ЩУПЫ ПЛОСКИЕ  
ДЛЯ СТАНОЧНЫХ ПРИСПОСОБЛЕНИЙ

Flat clearance gauges for machine retaining devices.  
Design and sizesГОСТ  
8925—68\*Взамен  
ГОСТ 8925—58

**Изменение № 2 ГОСТ 8925—68 Щупы плоские для станочных приспособлений.  
Конструкция и размеры**

1. Конструкция и размеры плоских щупов должны соответствовать указанным на чертеже и в таблице.

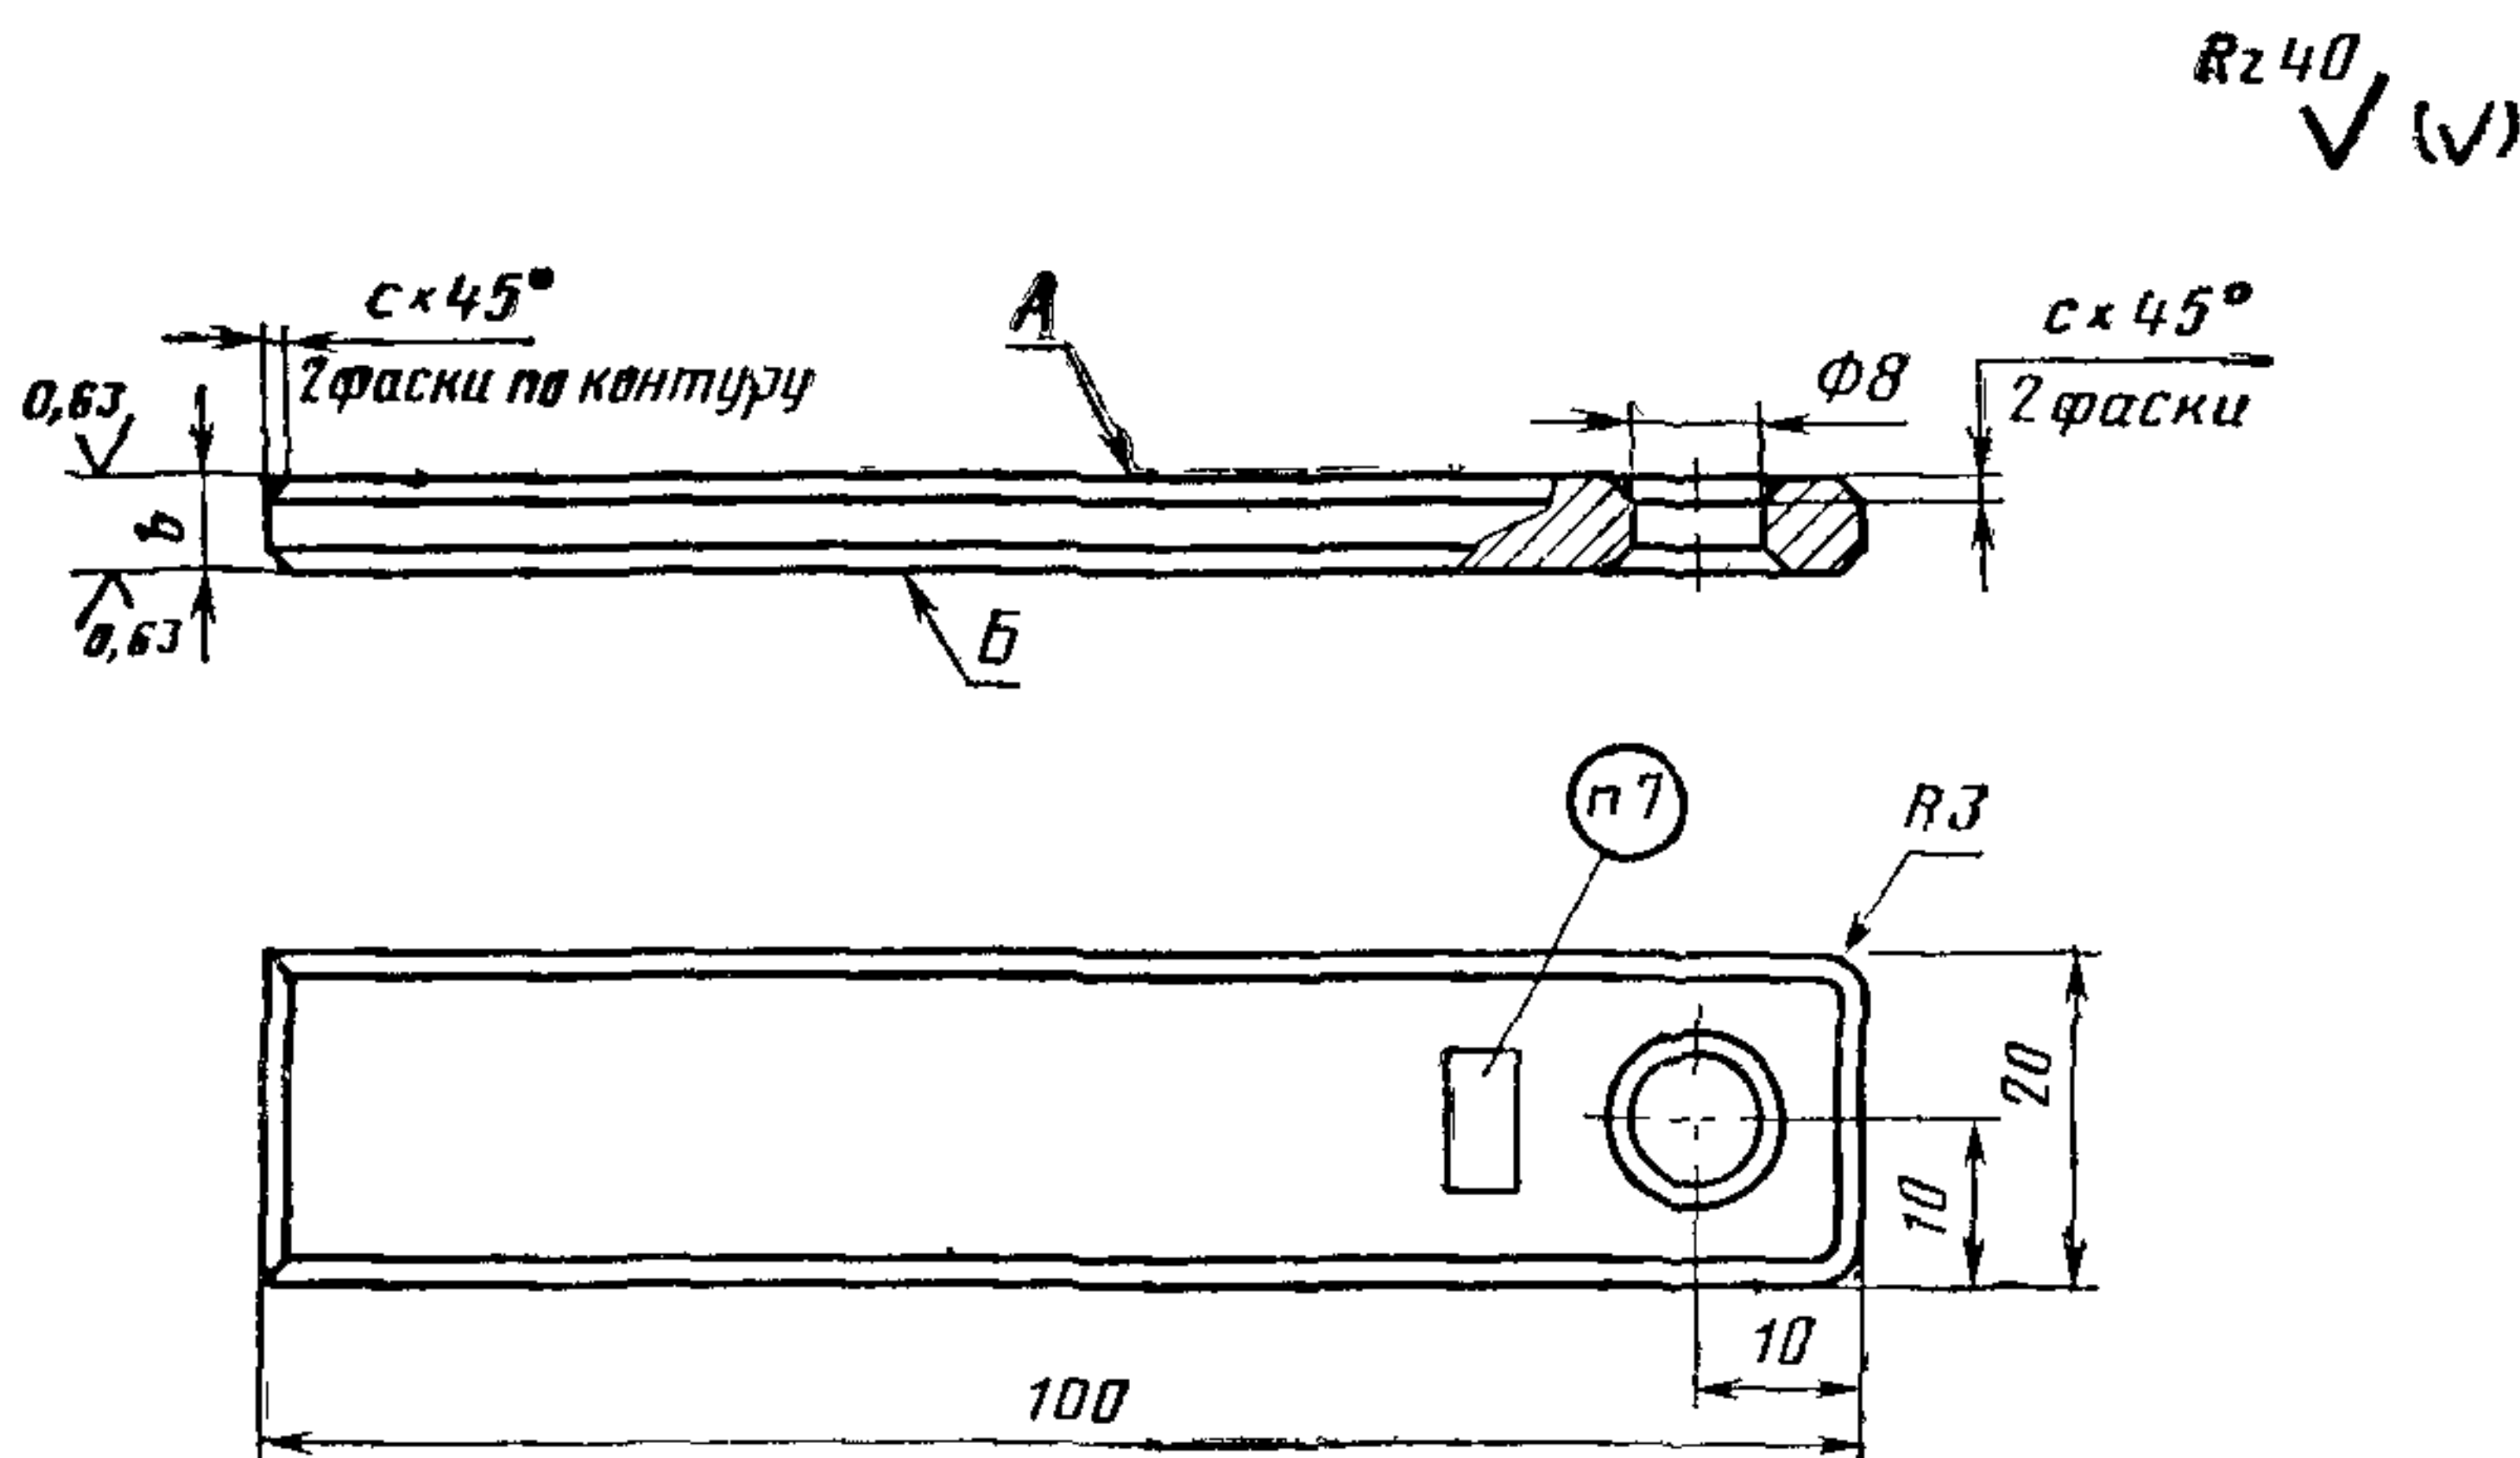
Пункт 1. Чертеж. Заменить параметры шероховатости:  $Rz$  40 на  $Ra$  6,3;  
 $Ra$  0,63 на  $Ra$  0,4
